改善箇所説明図

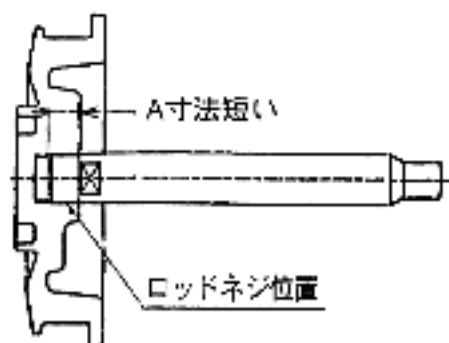
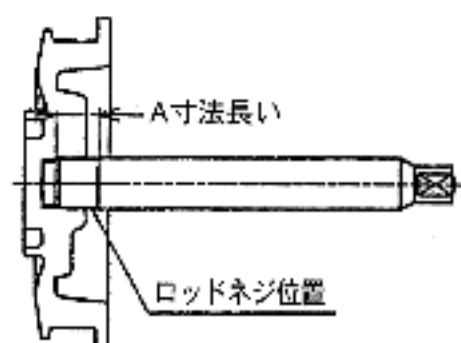
制動装置において、ブレーキブースタのピストンロッドのねじ部の長さが不足しているため、エアピストンと当該ピストンロッドの締結部に緩みを起こすものがあり、そのままの状態で使用を続けると、ブレーキを開放してもブレーキが一時的に戻り不良となり、最悪の場合、制動力が低下するおそれがある。

改修の内容：全車両、当該ブレーキブースタを良品と交換する。

識別：交換用ブースタの銘板右横にφ8の黄色マークのシールを貼る。
